# Vestiaire RDC : modification accès douche

Bureau ARS Dothémare

Rénovation de la climatisation

# CL05

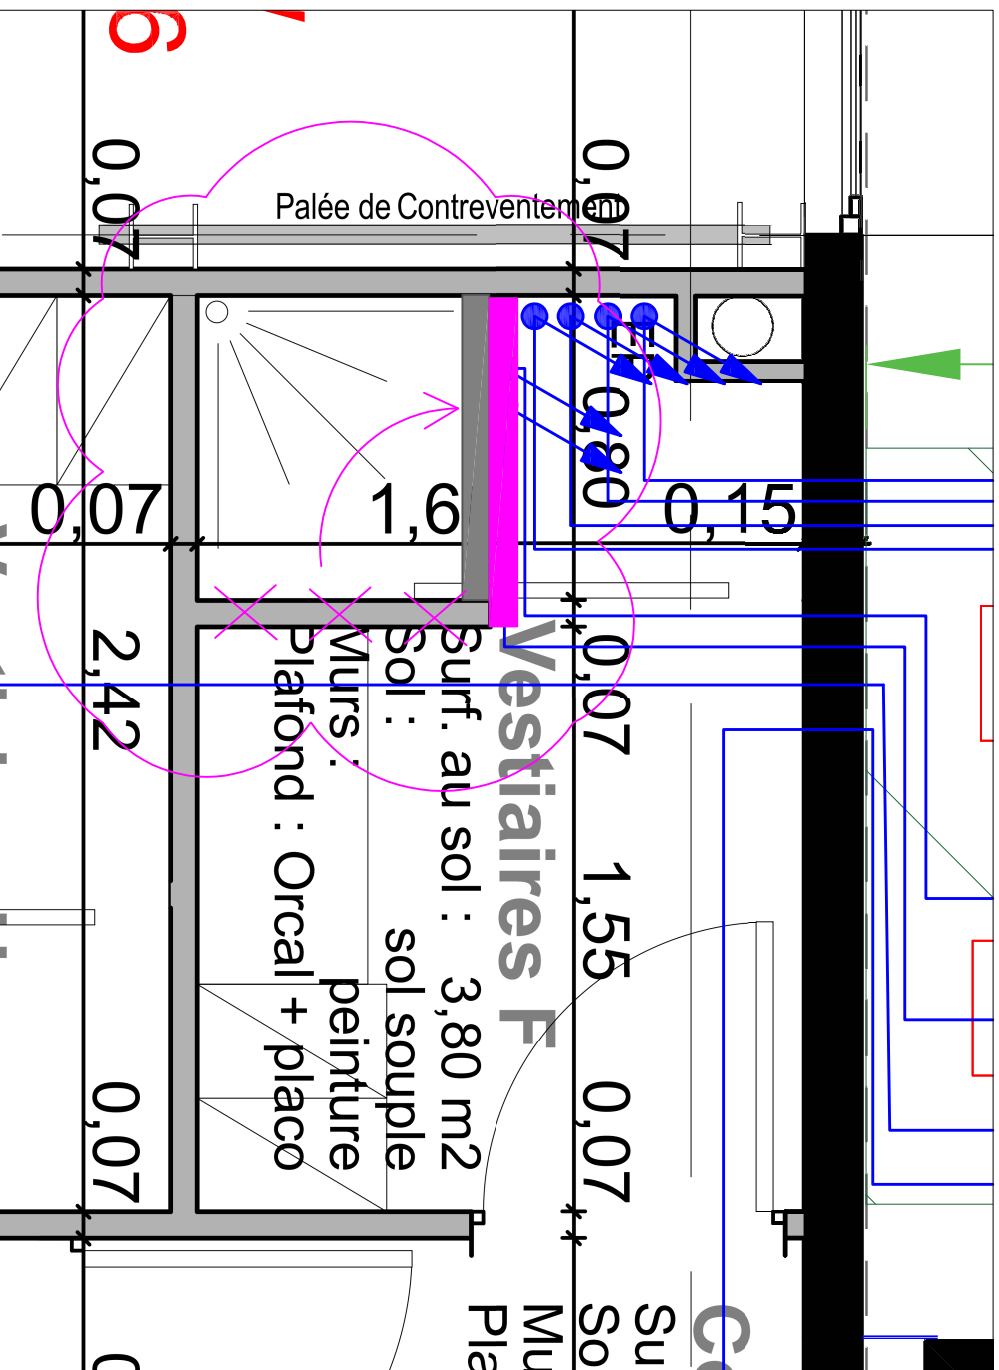
Supprimer la cloison existante pour la refaire à 90° (toutes prestations incluses idem existant : placo, bandes, étanchéité, faïence)
